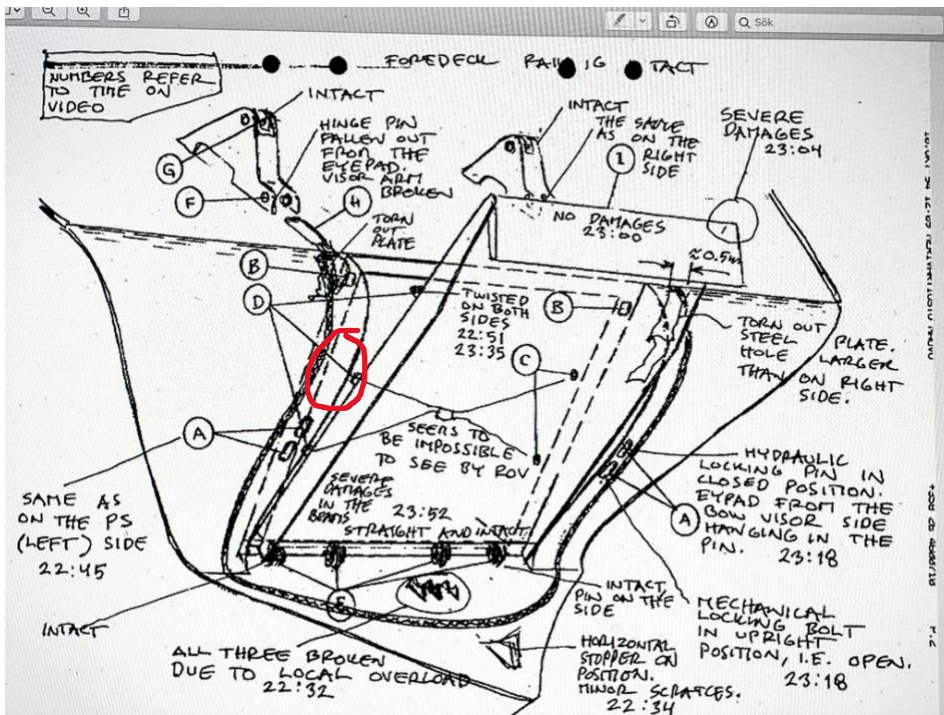
Skissen nedan över skadorna i frontskottet är gjord av Tuomo Karppinen i JAIC och faxad till Börje Stenström på SHK den 10/10 94. Karppinen har gått igenom ROV filmerna från den 2 oktober noggrant som underlag.

På Karppinens detaljerade skiss syns tydligt att det stora hålet i styrbords frontskott som belyses i avsnitt 13 inte är uttrit. Bara en mindre utrivningen högst upp i frontskottet visas och på babordssidan visas utrivningen som i jämförelse fortsätter längre ner än skadan på styrbordssidan. I verkligheten är det precis tvärt om.

Till vänster den bild som publicerades av JAIC. På bilden till höger har vi lagt in skadan som den ser ut i verkligheten.

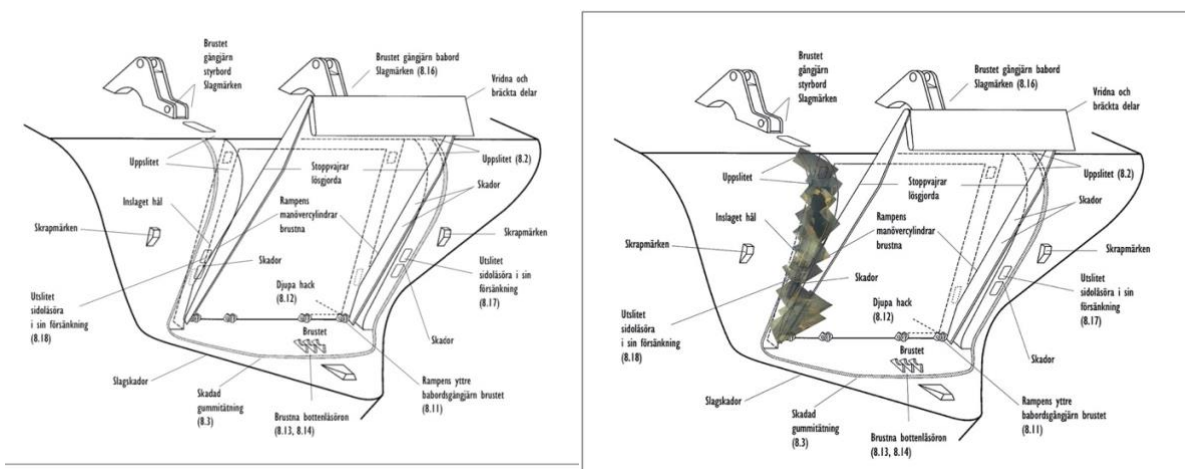
Den här skissen har sedan legat till grund för den grafiska bilden i som publicerades i haverikommissionens rapport 1997. Hålet, med sina kronbladslänkande utåtvikta flikar, utelämnas helt istället för att analyseras och förklaras.

Fakta: JAIC kände till hålets existens men ritade inte ut det. I filmerna som togs redigerade militär personal på Försvarsmedia bort hela sekvensen på hålet i det material som lämnas ut till massmedia och allmänhet. I JAICs rapport nämns inte hålet.
